# Verfahren Betriebsbewilligung AKW Beznau II

Bericht an die  
Österreichische Bundesregierung  
sowie an die  
Landesregierung von Vorarlberg

Federal Environment Agency – Austria

Wien, Mai 2002

Abbildung 6-1: Experimentelle Werte der Verschiebung der Spröbruchübergangstemperatur als Funktion der Neutronenfluenz (Daten aus [Stallmann, 1988], [Lippincott, 1984] und geschätzte Werte aus der Abb. 4.7-1 des Sicherheitsberichtes)

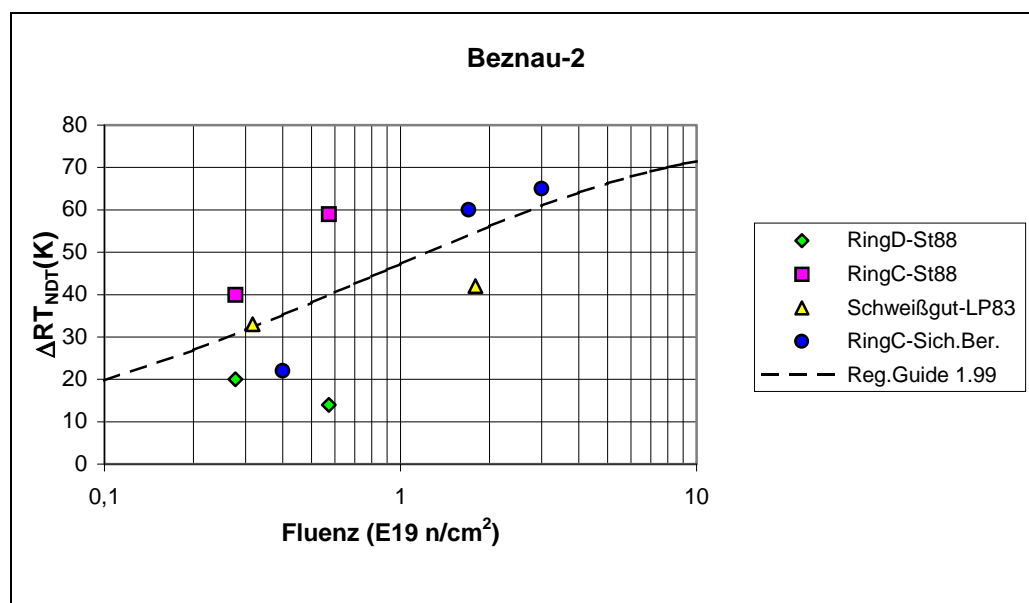
Im Sicherheitsbericht Beznau II wird angegeben, dass die Sicherheit des Reaktordruckbehälters gegen Sprödbruch bei Temperatur- und Druckbelastungen aus postulierten Störfällen (Pressureized Thermal Shock) für 40 Betriebsjahre gewährleistet ist. Nach diesen Angaben müsste die Lebensdauer für den Reaktordruckbehälter des AKW Beznau II, welches 1971 in Betrieb genommen wurde, im Jahr 2010 oder 2011 enden. Es stellt sich grundsätzlich die Frage, warum eine unbefristete Betriebsbewilligung über die Lebensdauer des Reaktordruckbehälters und damit der Anlage hinaus erteilt werden sollte.
